技 OPT22-065  
2023年2月吉日  
株式会社 三桂製作所

## 標準プリカ用コネクタ BG24-16 形状変更のお知らせ

プリカチューブ：標準プリカチューブ用ロックアウトコネクタ  
BG24-16

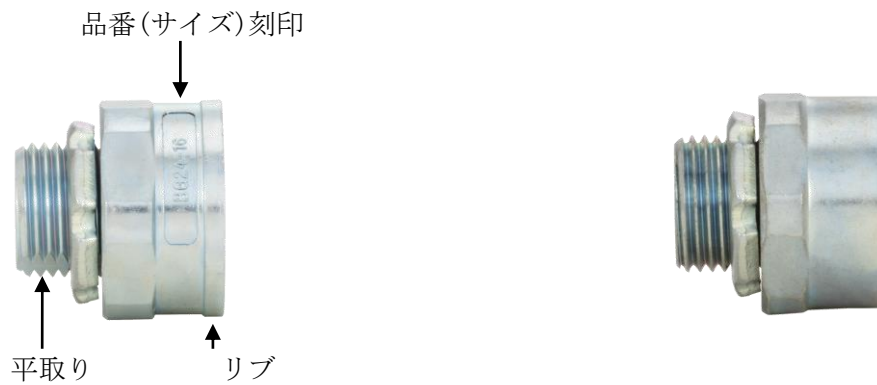
金型の老朽化に伴い、形状の一部を他サイズとの整合性をとるために変更致します。  
変更の内容は、新たに、リブと平取り（接続ねじ）の追加及び品番（サイズ）の刻印  
の追加がございます。製品性能については、変更はございません。  
寸法については一部変更があります。  
詳細は、添付の納入仕様書をご確認ください。

品番	$\phi A$		$\phi D$		L		最小内径	
	新形状	従来品	新形状	従来品	新形状	従来品	新形状	従来品
BG24-16	34.0	34.0	32.6	31.7	31.1	31.1	15.9	14.5
